Krycí list ZBV			
Název a evidenční číslo Stavby: II/105 - Severní obchvat Jílového u Prahy, 5211521005 Číslo a název stavebního objektu/provozního souboru (SO/PS) SO 363 Retenční nádrž v km 1,230 Číslo a název podobjektu/rozpočtu:		Číslo SO/PS/ /číslo Změny SO/PS: 363/1	Číslo ZBV: 22
Objednatel: Krajská správa a údržba silnic Středočeského kraje, příspěvková organizace Zborovská 81/11, 150 21 Praha 5 - Smíchov IČO: 00066001 Město Jílové u Prahy Masarykovo náměstí 194, 254 01 Jílové u Prahy IČO: 00241326			
Zhotovitel: „Společnosti pro II/105 – Severní obchvat Jílového u Prahy“ Vedoucí společník a správce společnosti: IMOS Brno, a.s. , se sídlem: Olomoucká 704/174, Černovice, 627 00 Brno, IČO: 253 22 257, Společník: Froněk, spol. s r.o. , se sídlem: Zátíší 2488, 269 01 Rakovník, IČO: 475 34 630 Společník: PSN & DS a.s. , se sídlem: Krapkova 280/7, Nová Ulice, 779 00 Olomouc IČO: 043 77 036

Název a evidenční číslo Stavby: II/105 - Severní obchvat Jílového u Prahy, 5211521005 Název stavebního objektu/provozního souboru (SO/PS): Retenční nádrž v km 1,230	Číslo SO/PS / / číslo Změny SO/PS: 363/1	Číslo ZBV: 22.2
---	---	---------------------------

Změna technického řešení retenční nád

Výřez ze situačního výkresu SO 363 PDPS:

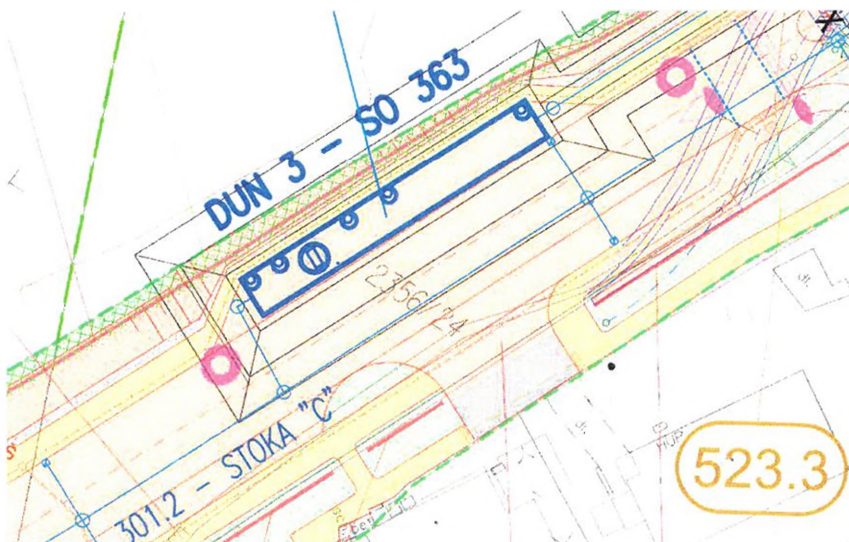
U tohoto SO byla navržena v PDPS realizace jedné prefabrikované podzemní nádrže sestávající z části sedimentační vč. koalescenčního odlučovače ropných látek a z části retenční s potřebným retenčním objemem. PDPS nepředepisovala rozměrové délkové parametry, ale pouze objemový parametr, a to 82 m³, dále návrhový průtok 119,75 l/s a návrhový odtok po redukci v RN 14,04 l/s.

Navrhuje se prefabrikovaná podzemní nádrž sestávající z části sedimentační a koalescenčního odlučovače ropných látek a navazující části s potřebným retenčním objemem. Výpočet potřebného objemu je patrný z hydrotechnického výpočtu (přílohou této TZ)

Z daného vyplývá, že objem OLK je 14,7 m³ a objem retence pak 80,9 m³, tedy sestava dvou pozemních nádrží (nádrž OLK a navazující RN) je objemově vyšší než požadovaných min. 82 m³, návrhový průtok i odtok jsou zachovány, tedy parametry z PDPS jsou dodrženy.

Autorský dozor navrženou změnu v řešení SO 363 schválil.

Výřez z výkresu Situace (RDS SO 363):

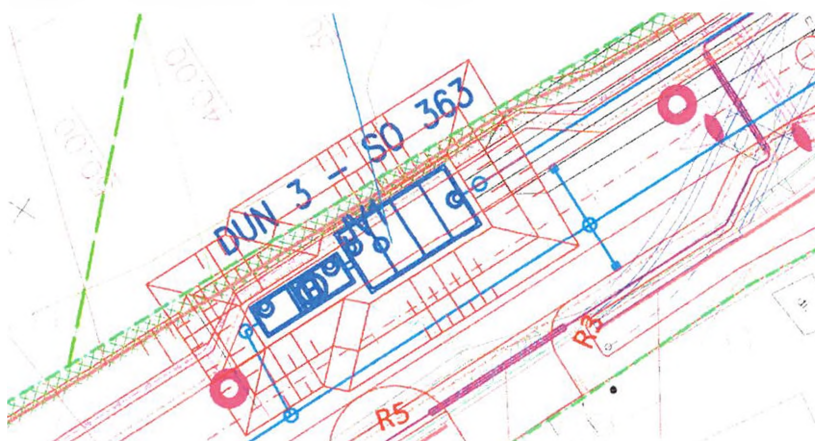
Navrhuje se sestava dvou podzemních prefa nádrží. Nádrž odlučovače lehkých kapalin (ORL) rozměrů 7,92 x 2,65 x 3,21 m, rozdělenou na část kalového objemu 14,7 m³ a koalescenčního odlučovače pro návrhový průtok 120 l/s. Na nádrž ORL navazuje samostatná retenční nádrž (RN) rozměrů 9,93 x 5,40 x 3,01 m s objemem retence 80,9 m³.

RASTR ABO KOTEN 2KS/m²

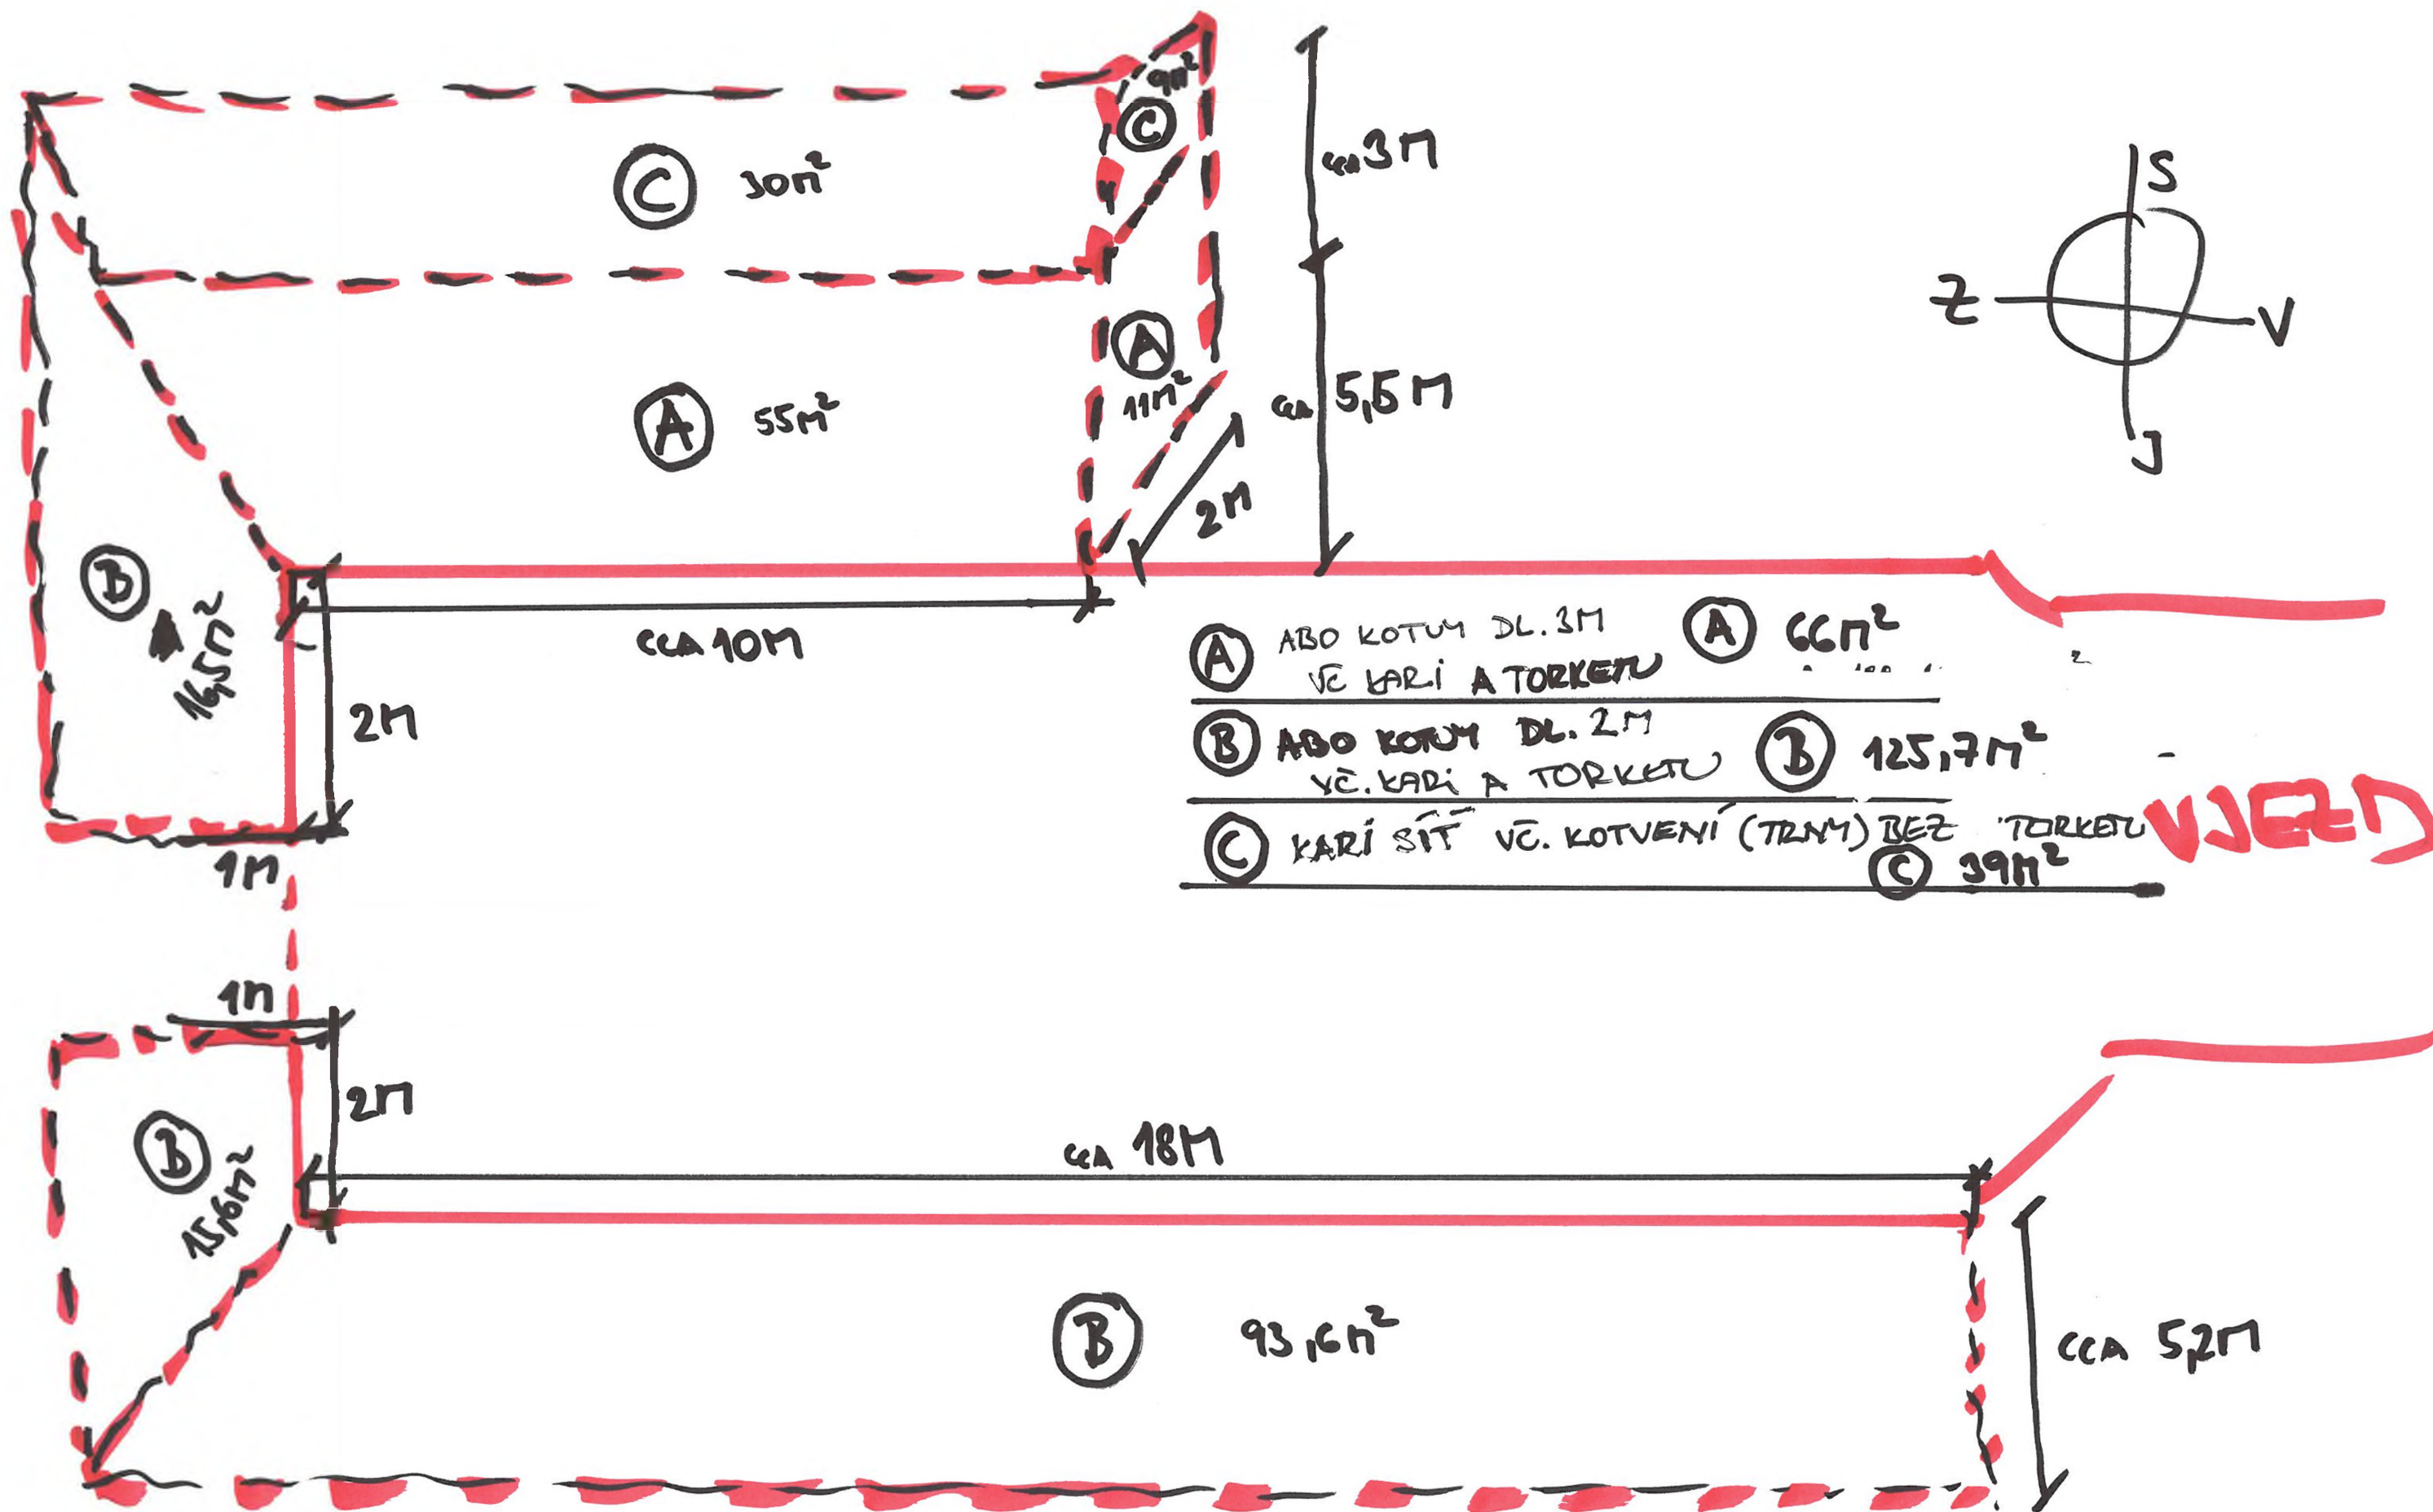
- ZJIŠTĚNA KOLIZE S INŽENÝRSKÝMI SÍTĚMI	
V MÍSTĚ BUDOVÁNÍ KANALIZACE (KANALIZACE;	
EL. VEDENÍ; VODOVODNÝ RÁD) - NUTNĚ	
ZAJIŠTĚNÍ A PŘEPOJENÍ. BEZ TOHOTO PŘE-	
POJENÍ NEMŮŽE PROVÁDĚT ŽENÍ	
PRÁCE.	
SO 362 - 9 ⁰⁰ - ZMĚŘENÍ ÚSTĚ VODNÍ KANALIZACE	
VÍZ FOTODOKUMENTACE A PROTOKOL.	
SO 363 → ODTEČENÍ A ÚPRAVA SEV. STANU	
Zázpis geotechnika zložitosti:	P. P. 2022
Provedli jsme kontrolu stavu jímky. Byla odlišná	
vzhledem k hornině sesuvu - přítomná křivka.	
Na základě této prohlídky bylo rozhodnuto o doostavení	
svahu a ověření vizuální stability neprotržených	
svahů. Závěry prohlídky - vizuální stabilita	
svahu je dostatečná s tím, že klesá dále	
prací. Dále doporučujeme - a) hloubení betonu	
pro přilnavost při tvorbě protačovací vlny technologie	
k zajištění b) dle státního dočasného statutu	
státního svahu - severní strany bude zajištěna	
křižovatky na celou šířku jímky, se horní část	
břítky bude zajištěna 1,5-2,0m nad horní hranou

jímky. Pro technickou platbu původní projekt	
návrh - jedním je ověřeno.	
Z křivky je uvedená doporučení, musí být	
ze změny technologie betonu při pomoci svorníků - 180	
dle 30m - severní strana, pro jímku šířku	
2,0m. Pro svorníky zajištění dle požadavků návrhu.	
V úvodu dle stavu jímky byly zajištěny příčky	
podzemní vody.

Zhotovitel na základě doporučení geotechnika viz zápis v SD 9.8.2022 navrhuje, aby hloubení hřebů pro přichycení sítí bylo prováděno vrtnou technologií bez příklepu a došlo k celkovému zpevnění svahů jámy za pomoci IBO kotev čím dojde ke stažení prasklin a poruch ve stěnách jámy. Na základě těchto doporučení musí dojít ke změně technologie kotvení sítí pomocí svorníků (IBO tyče průměr 25 mm) délky 3 m při severní straně, pro jižní stranu délky 2 m. Rastr IBO kotev bude 2 ks/m².

Torkrétování bude muset být provedeno ve dvou krocích a to v tloušťkách 70 mm a následně 30 mm.

Příloha č.2 k protokolu 029/2022

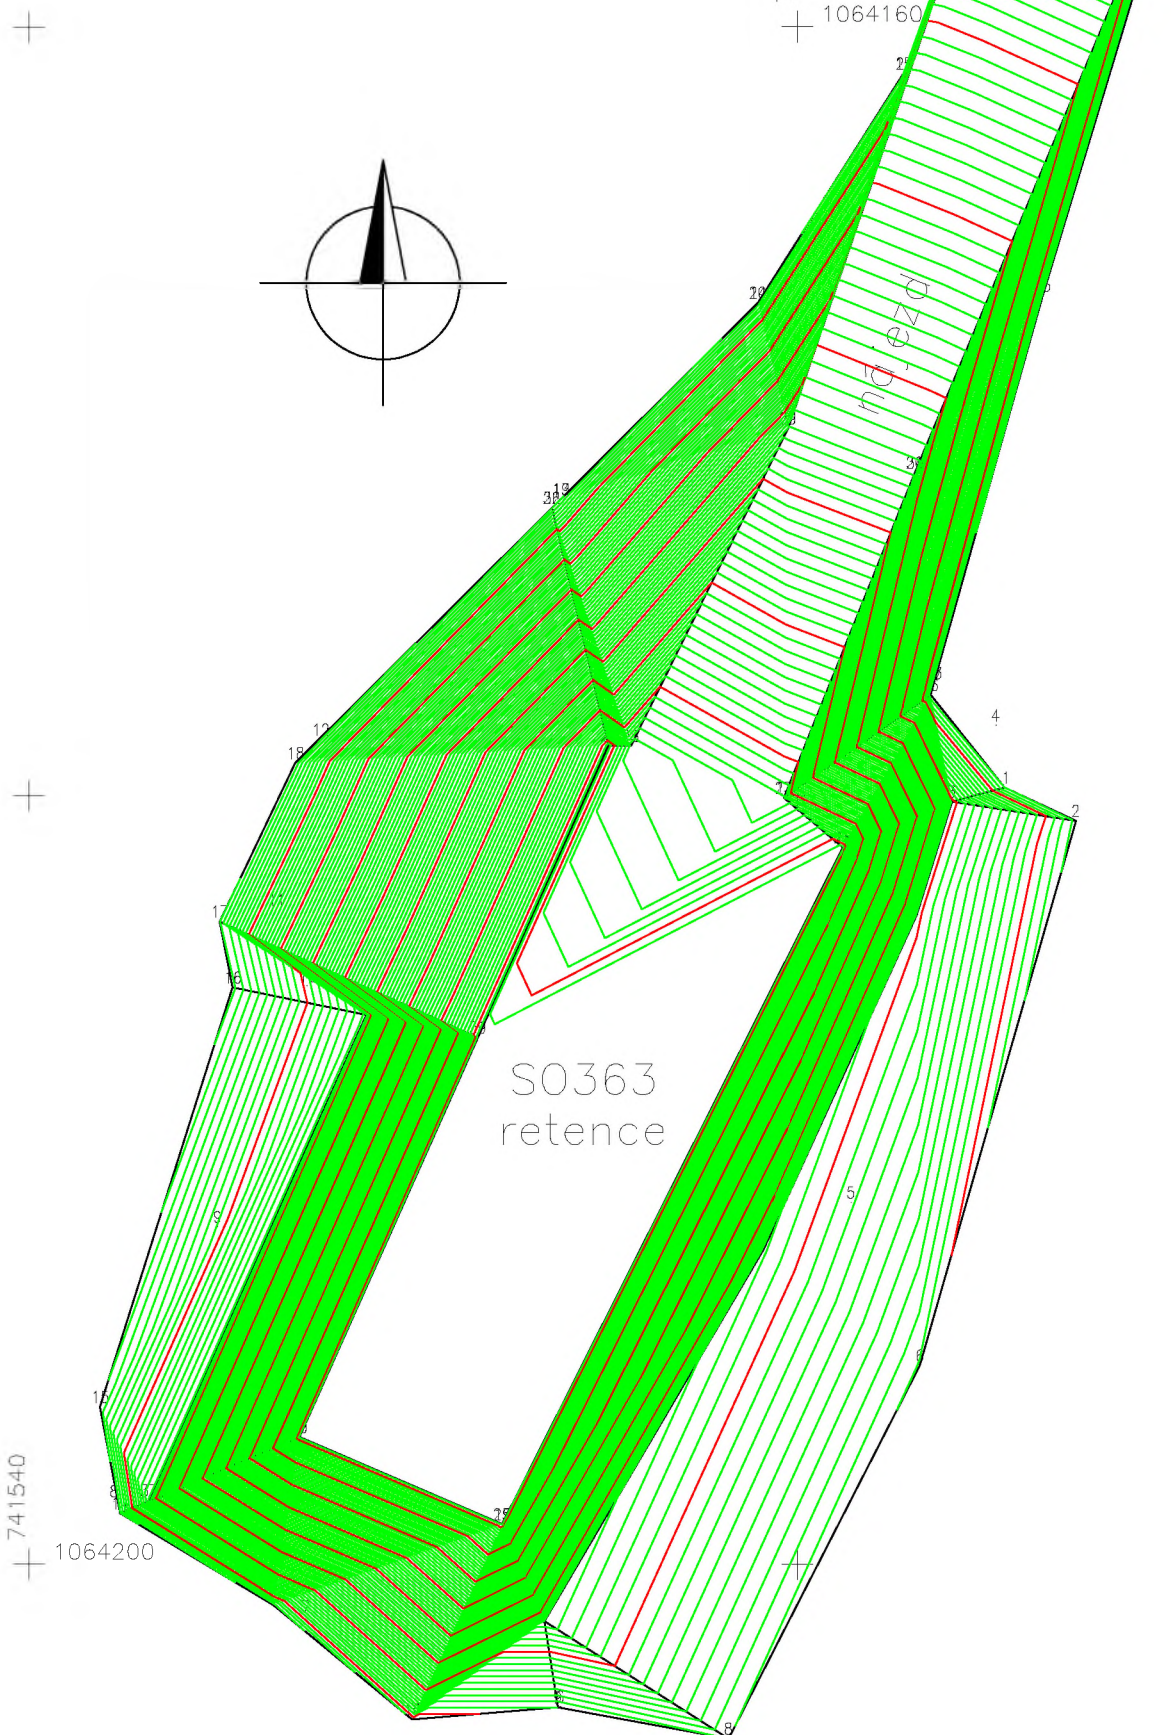
Rozsah a popis měřických prací: Dne 12.8.2022 bylo provedeno zaměření objemu výkopu u retenční nádrže SO 363 po sesutí svahů, s rozdělením tříd těžitelnosti. Výpočetní protokoly uloženy v archivu firmy.

Rozlišení zpevnění svahu dle typu sítě (A,B,C) a třídy těžitelnosti (I,II,III)

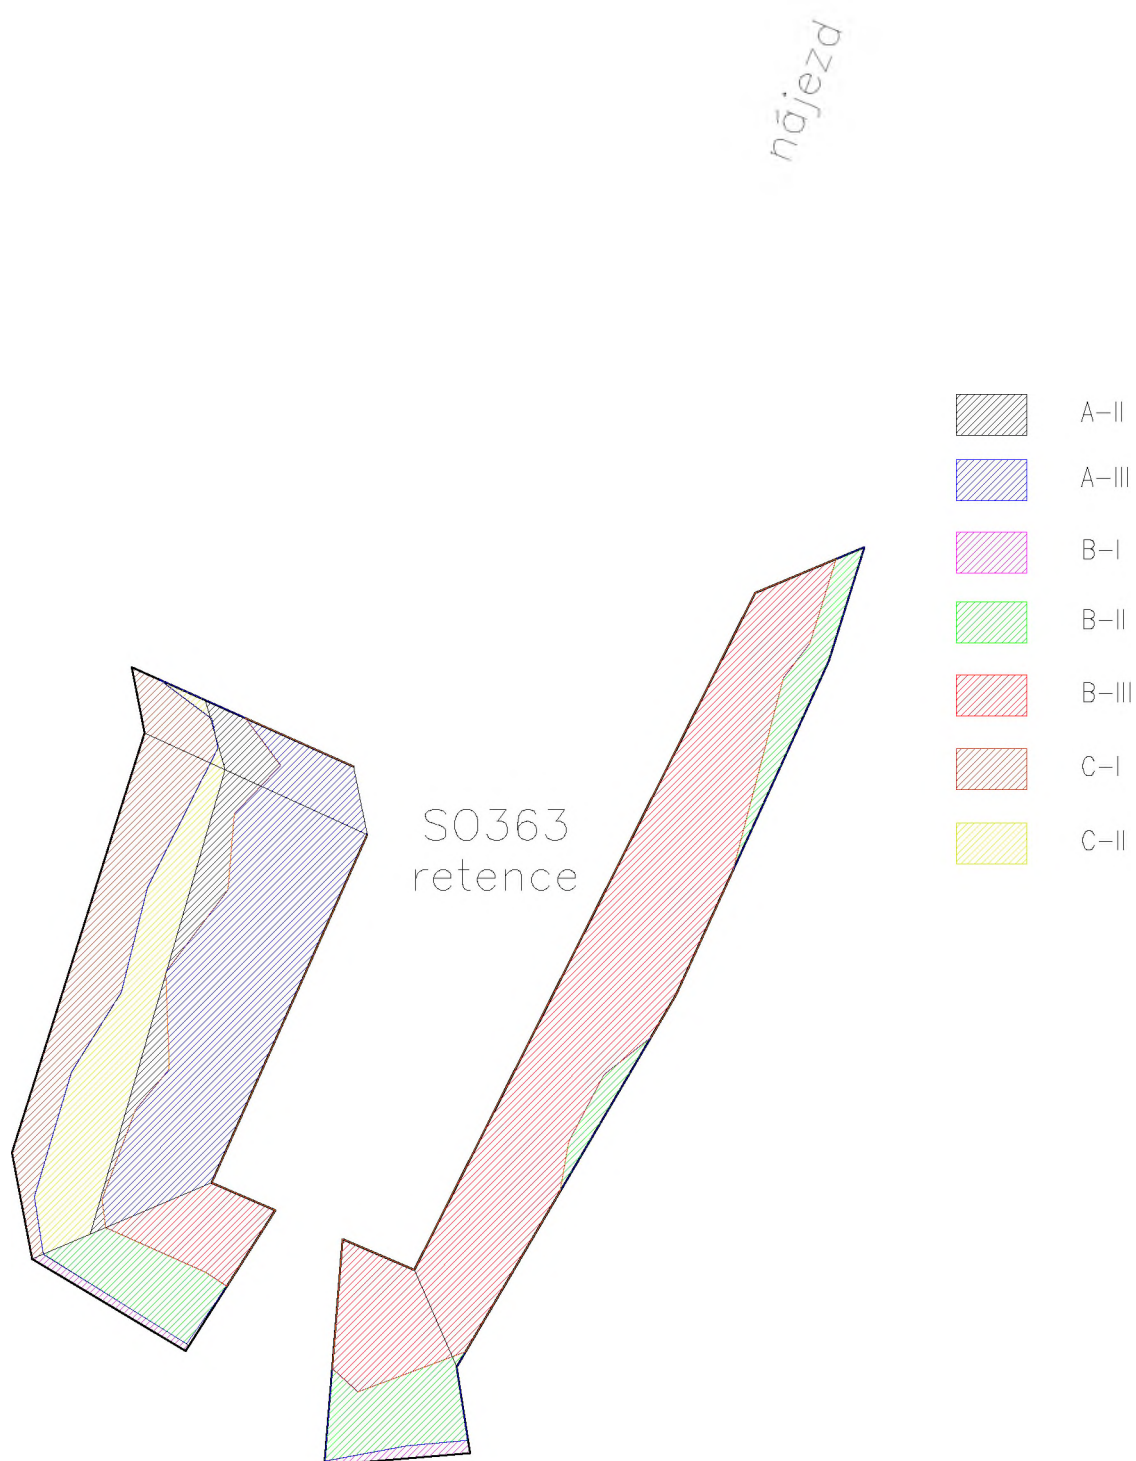
Souhlasím s výše uvedenou IV. třídou vrtatelnosti při realizaci samozávrtných 180 tyčí na SO 363.

Platí pro plochy označené A, B viz geodetický protokol č. 059/2023
Geodetická služba M. Čárka, s.r.o., Praha 6 (zaměřeno 6.9.2022).
